TEMA TEHNICA DE PROIECTARE

1.1. Denumirea lucrării: Analiza traseu si inlocuire material existent cu un material superior in functie de fluidul de lucru al conductelor S-10-217-200, S-10-218-200

RAPORT DE INSPECTIE

Nr : 712 Data : 07.12.2018

Foto1

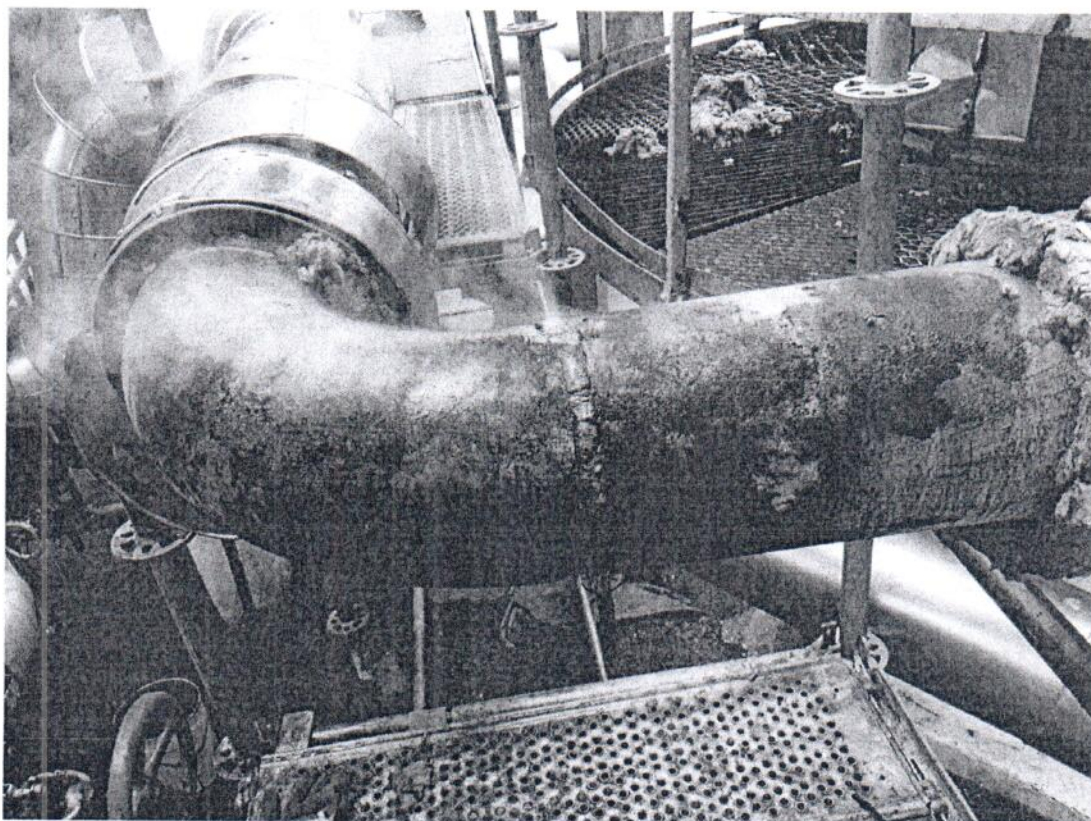
4.1. In timpul functionarii instalatiei pe conducta S - 10 - 218 - 200, de la 10-S8 la 10-S6A, s-a constatat neetanseitate la sudura S27 conform foto1. Conducta este autorizata ISCIR cu nr inreg. BV CDT 103160.

Conducta a prezentat neetanseitate la sudura S29 in anul 2016 conform RI 362/05.09.2016.

6.1. Se vor remedia neetanseitatile in baza unei tehnologii intocmita de firma reparatoare pana la OT 2019, iar la OT 2019 se vor remedia sudurile in baza unei documentatii tehnice preliminare conform PT ISCIR C6-2010.

6.5. Instalatia va intocmi tema tehnica de proiectare pentru a cheta o firma de proiectare, analizare trasee, fluid de lucru, si sa ofere solutii pentru inlocuirea celor 2 conducte conform PED 2014/68/UE in RK 2021 cu materiale superioare.

Foto2

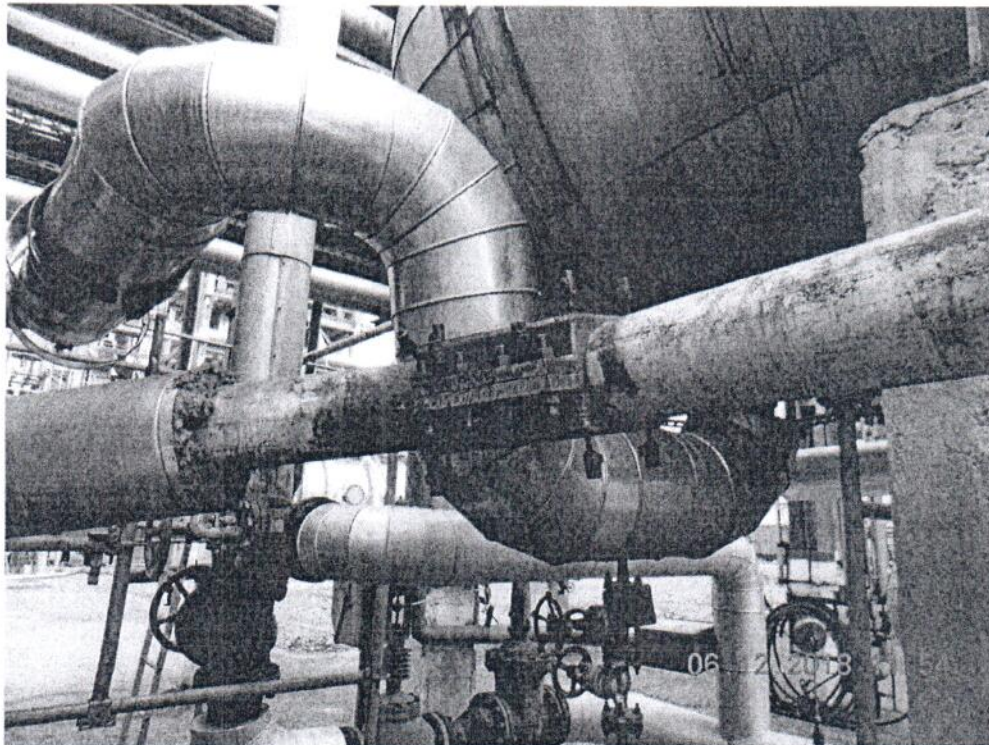
In timpul functionarii instalatiei pe conducta S – 10 – 217 – 200, de la 10-C4 la 10-S8, s-a constat neetanseitate la sudurile S16 si S17 conform foto2. Conducta este autorizata ISCIR cu nr inreg. BV CDT 103161.

Conducta a prezentat neetanseitate conform RI 654/04.07.2011 la sudura S9 (in 2012 teul fiind inlocuit), conform RI 361/05.09.2016 la sudura S8 (in RK2017 teul fiind inlocuit), in prezent 2018 la sudurile S16 si S17 (sudurile S16 si S17 fiind cuprinse in tronson inlocuit de Argenta in 2006).
